REPÚBLICA DE PANAMÁ
MINISTERIO DE AMBIENTE

RESOLUCIÓN No. DRCL-IA- 006 - 2023
De 06 de Febrero de 2023

Por la cual se resuelve la solicitud de evaluación del estudio de impacto ambiental (EsIA) categoría I, y declaración jurada correspondiente al proyecto “**CONSTRUCCIÓN DE CERCA PERIMETRAL POLIGONO DE DAVIS (SERVICIOS PARA EL DESARROLLO DE ESTUDIOS, DISEÑOS, ESPECIFICACIONES TÉCNICAS, PLANOS Y CONSTRUCCIÓN DE LA CERCA PERIMETRAL POLIGONO DE DAVIS)**”, cuyo promotor es **ZONA LIBRE DE COLON**.

**INFORME TÉCNICO DE EVALUACIÓN DE
ESTUDIO DE IMPACTO AMBIENTAL/ AMPLIACIÓN DE INFORME TÉCNICO DE
EVALUACIÓN DE ESTUDIO DE IMPACTO AMBIENTAL**

Foto No.1, Vista de la construcción dela cerca Perimetral Polígono de Davis.

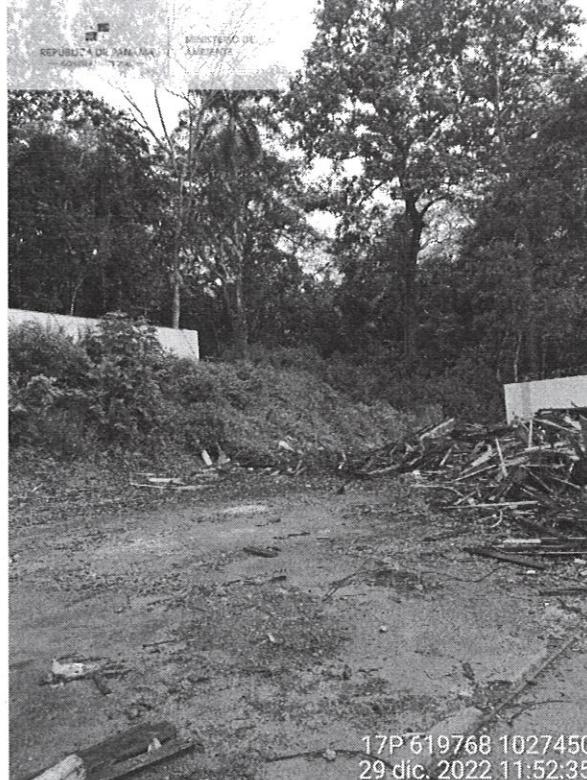
- El Proyecto “CONSTRUCCIÓN DE CERCA PERIMETRAL POLIGONO DE DAVIS (SERVICIOS PARA L DESARROLLO DE ESTUDIOS, DISEÑOS, ESPECIFICACIONES TÉCNICAS, PLANOS Y CONSTRUCCIÓN DE LA CERCA PERIMETRAL POLIGONO DE DAVIS)” inició sin la aprobación del EsIA y se encuentra en un avance del 80% aproximadamente en la construcción.
- El Proyecto perimetra varias empresas e instalaciones que operan dentro del polígono del proyecto.
- En cuanto a las fuentes hídricas no se observaron en el área recorrida dentro del polígono del proyecto, sin embargo adyacente (fuera del polígono del proyecto) se ubica el río agua clara. Esta se ubica en la parte trasera de la empresa Farmazona y cuenta con un puente que hace posible la circulación vial hacia áreas operativas de las esclusas de Gatún.
